## 重要なお知らせ；ソフトウェアに起因する現象のご連絡

### SW1A形 Automation Organizer WindLDR

図 1 DLOG 命令の S1 に、大文字 U で始まる文字列を設定した状態

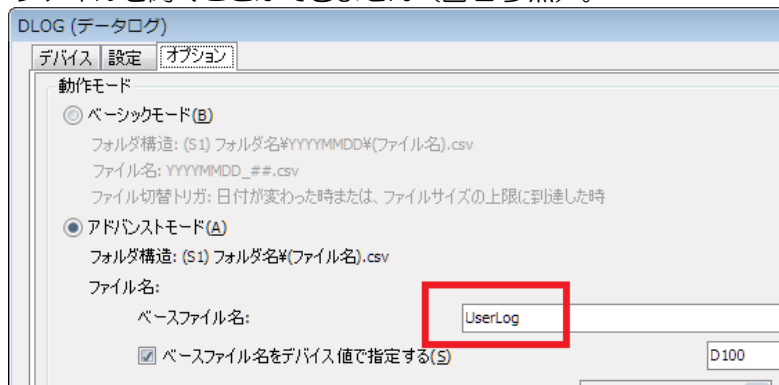
DLOG 命令のオプションタブで“アドバンスモード”を選択し“ベースファイル名”に大文字“U”で始まる文字列を設定した状態で(図 1 参照)、WindLDR でラダープログラム変換もしくは PLC ヘダダウンロード・アップロードを実施しプロジェクトファイルを保存すると、保存したプロジェクトを開く際にエラーが発生してプロジェクトファイルを開くことができません(図 2 参照)。

回避方法はあります。 「対策方法」に記載の恒久対策を実施してください。

図 4 保存したデバイスデータを開くと 5 桁で設定したデバイスアドレスを 6 桁に変更できない

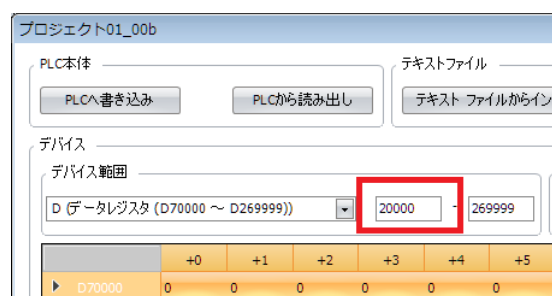
“デバイスデータリスト”のデバイス範囲で“D (非保持データレジスタ (D70000 ～ D269999))”を選択し、始点デバイスアドレスまたは終点デバイスアドレスに 5 桁のデバイスアドレスを設定しデバイスデータとして保存後（図 3 参照）、保存したデバイスデータを開くと 5 桁で設定したデバイスアドレスを 6 桁に変更する事ができません（図 4 参照）。

デバイスデータリストのデバイス範囲で“D (非保持データレジスタ (D70000 ～ D269999))”を再度選択し直してください。
